Göteborgs Stad

Samrådsredogörelse

Utfärdat 2019-03-01
Diarienummer: 0489/11
Aktbeteckning: 2-5515

Detaljplan för Gamlestadens fabriker inom stadsdelarna Gamlestaden, Olskroken och Bagaregården i Göteborg

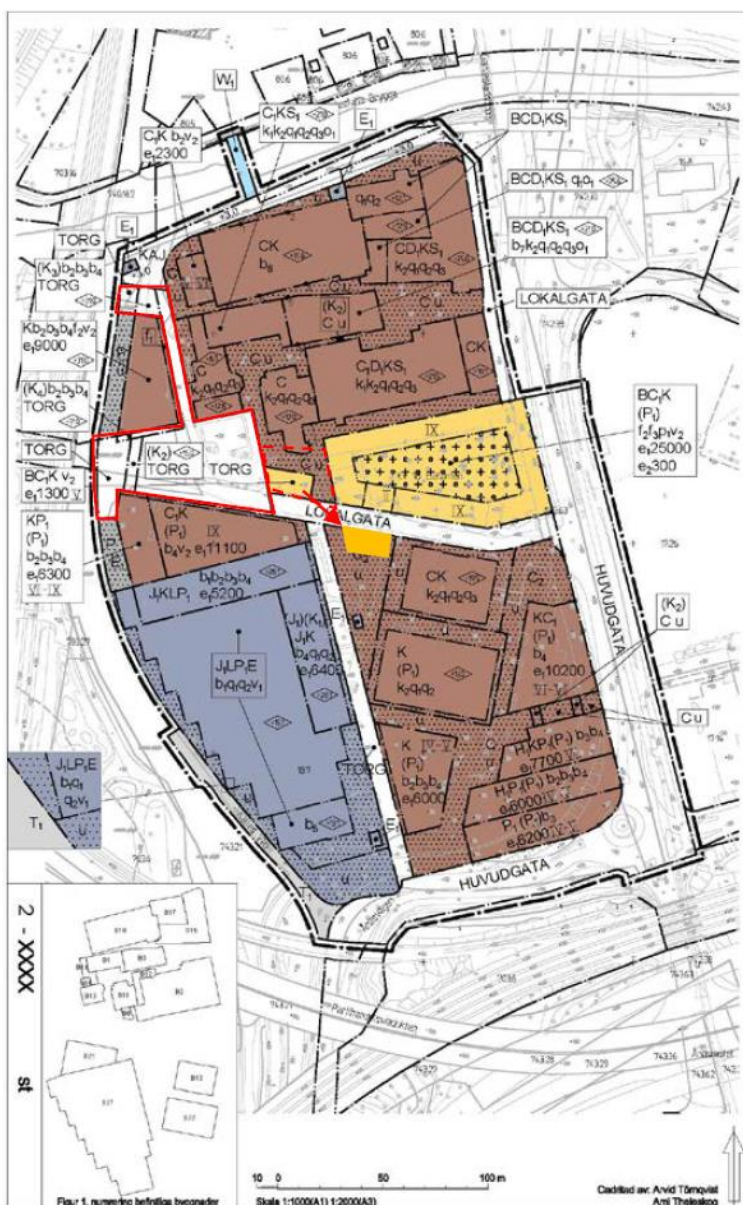
Genom en enklare justering enligt *Bilaga 1* kan den sociala aspekten öka. Röd markering visar offentlig torgyta i detaljplanen. Utredningar kan göras gällande om mindre ytkrävande lösning för angöringstrafik på torget och på så sätt lyfta entrén positivt och göra utrymme för fler sociala vistelsekvaliteter. Samt utreda möjligheten att flytta byggrätten för 5-våningshuset söder om lokalgatan (röd pil) för att utöka torgytan i planen (röd streckat område).

Torgytan vid pendeltågstationens södra entré regleras som TORG och den exakta utformningen bestäms inte i detaljplan utan av TK/PoNF inför genomförande. Torgytan bör inte utformas så att stora mängder människor kan vistas stadigvarande på platsen, dock ser Sbk positivt på åtgärder som syftar till att stärka sociala vistelseaspekter. GF är ett område med väldigt speciella förutsättningar som starkt begränsar möjligheterna till att skapa grönytor. Planförslaget genomförande medför en tydlig förbättring jämfört med nuläget då den urbana grönskan (trädrader i gatumiljö) avsevärt stärks samt att befintliga markparkeringar omvandlas till olika platser såsom torg och parkliknande miljöer. Gamlestadens fabriker är ett område med en hög urbanitet i det avseendet att det är den kulturhistoriska bebyggelsen och mellanrummen mellan byggnaderna som
